HVALEYRARSKÓLI, 2. ÁFANGI

LAGNIR
AFSTÖÐUMYND
OG INNTÖK

Dagsetning: 02.03.1994 | Verk nr.: 94.01 | Teikn. nr.: 2.01–B1 | Mælikvarði: 1:500

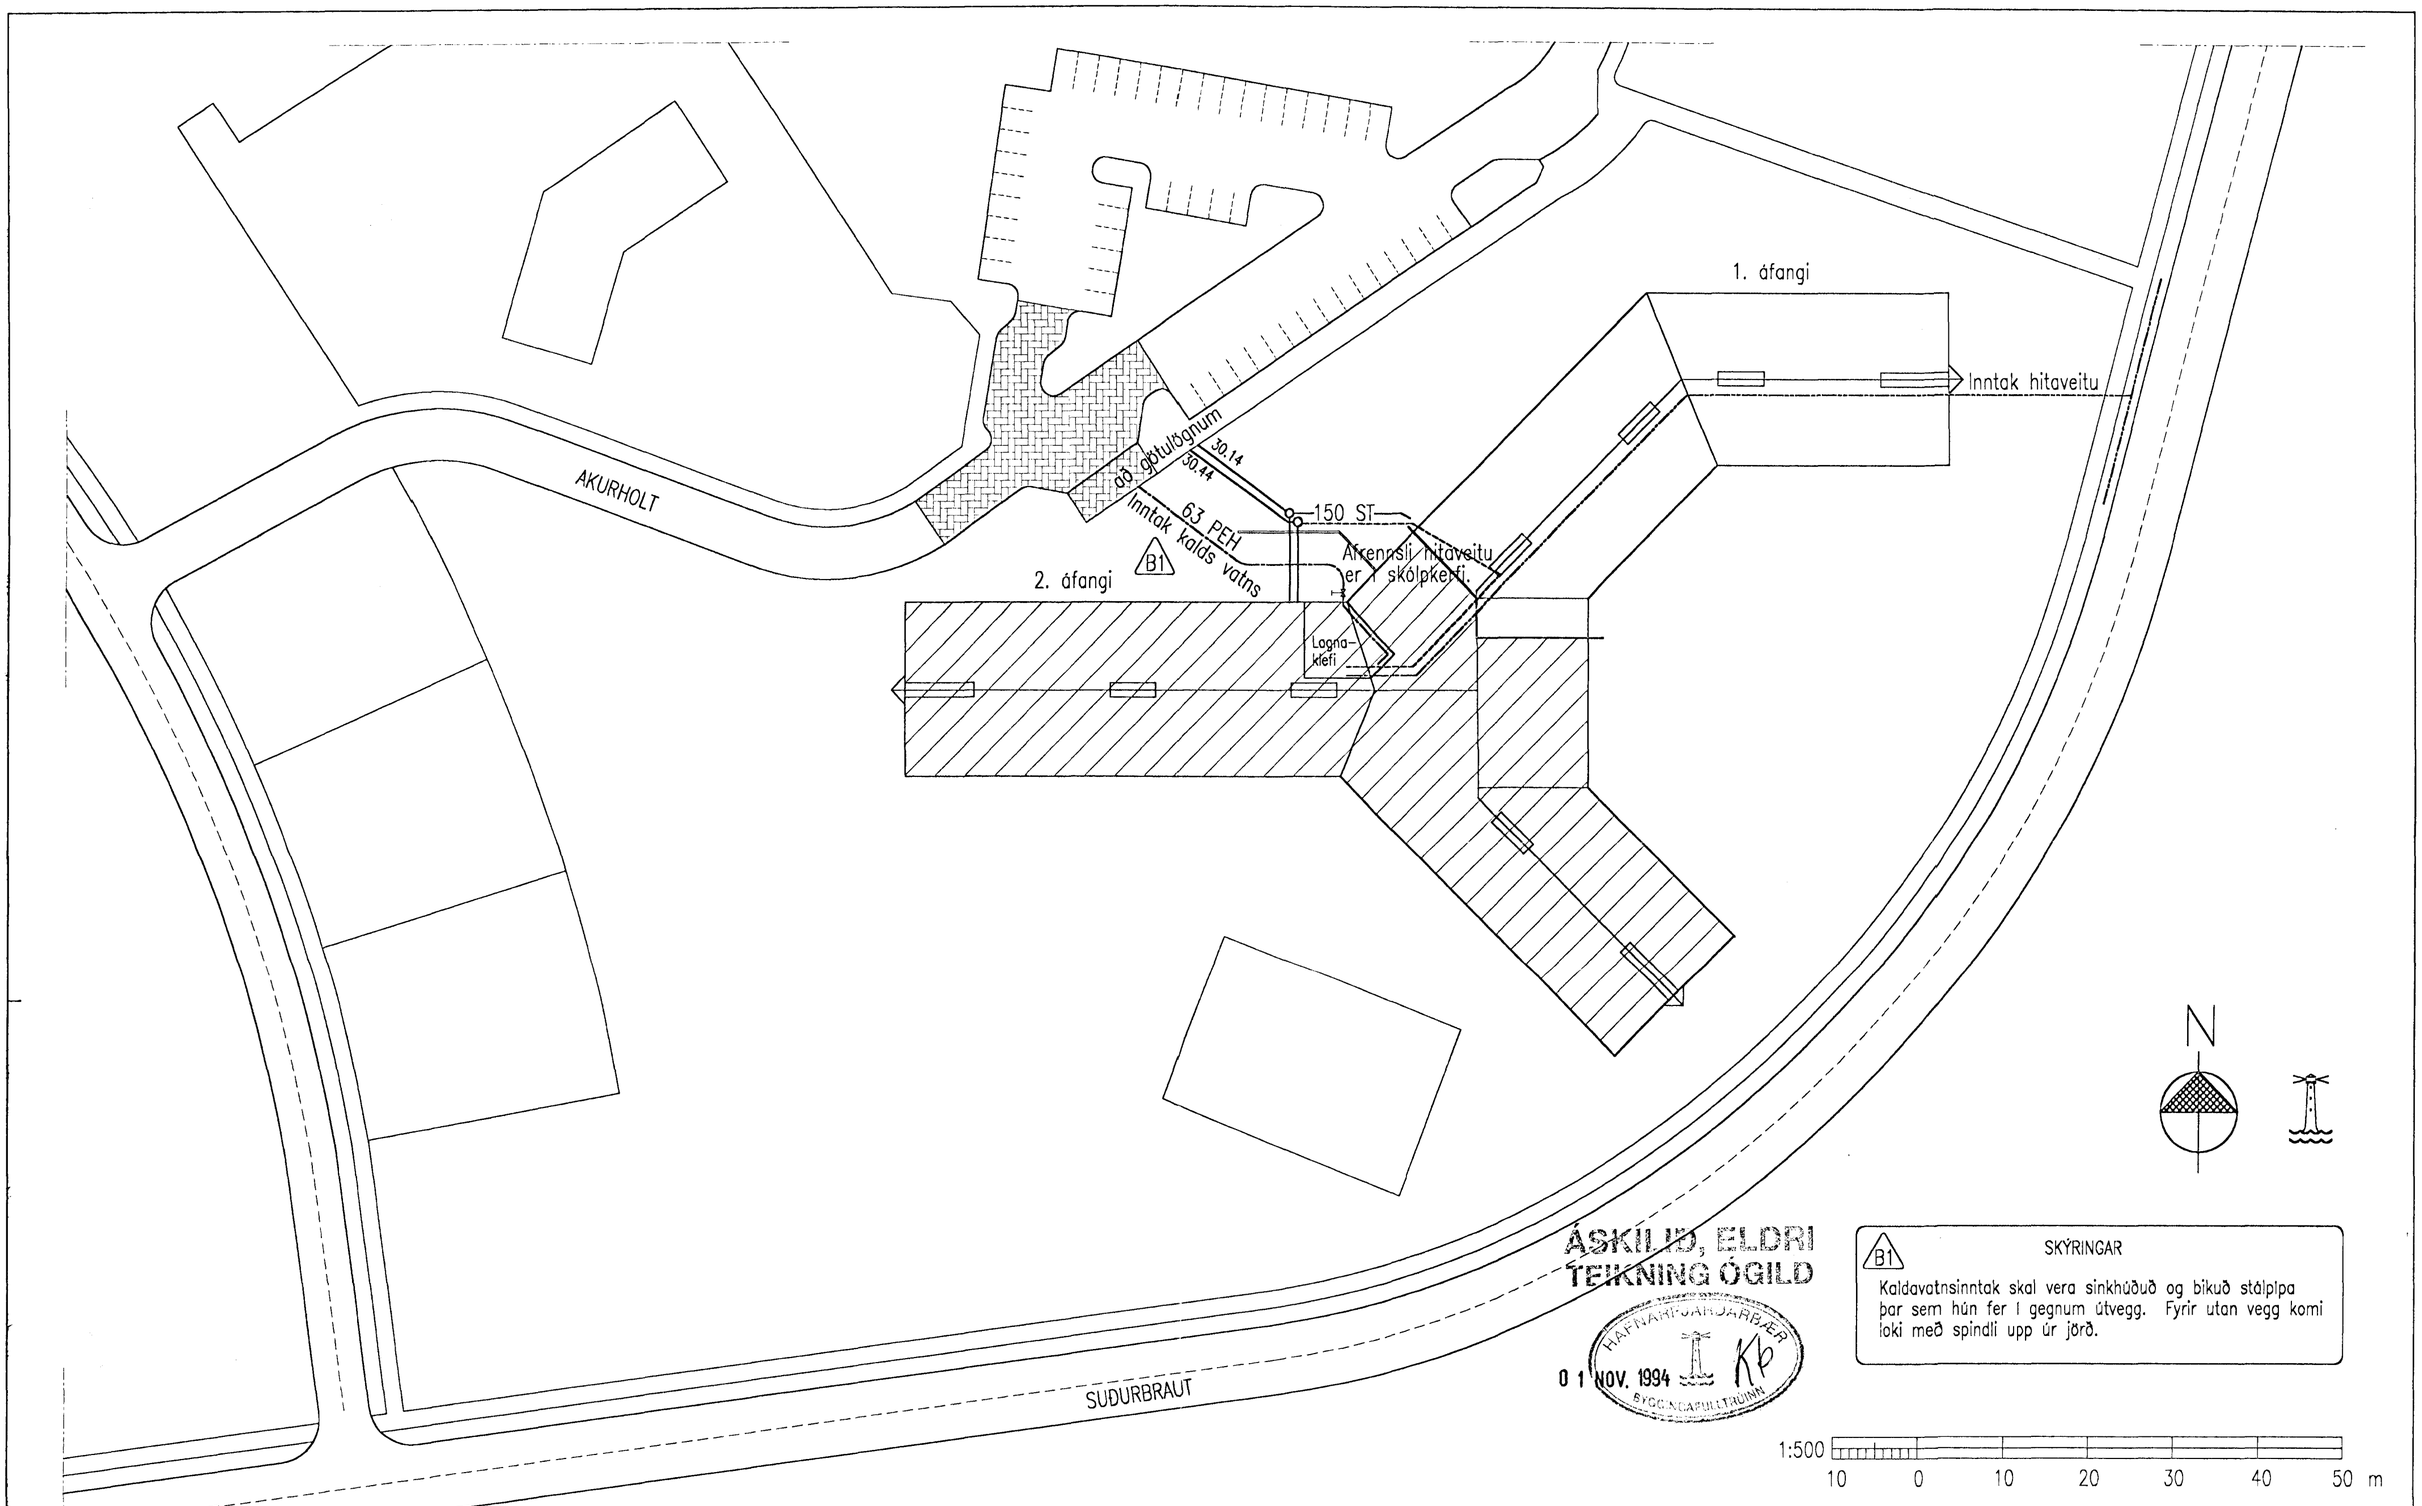
Teikn. nr.	Tilvísun á teikningu	Br.	Dags.	Eðli breytingar	Yf.	Sp.
		B1	07.10.94	Nýtt inntak fyrir kalt vatn.	AJM

Kaldavatnsinntak skal vera sinkhúðað og bikuð stálpípa þar sem hún fer í gegnum útvegg. Fyrir utan vegg komi loki með spindli upp úr jörð.
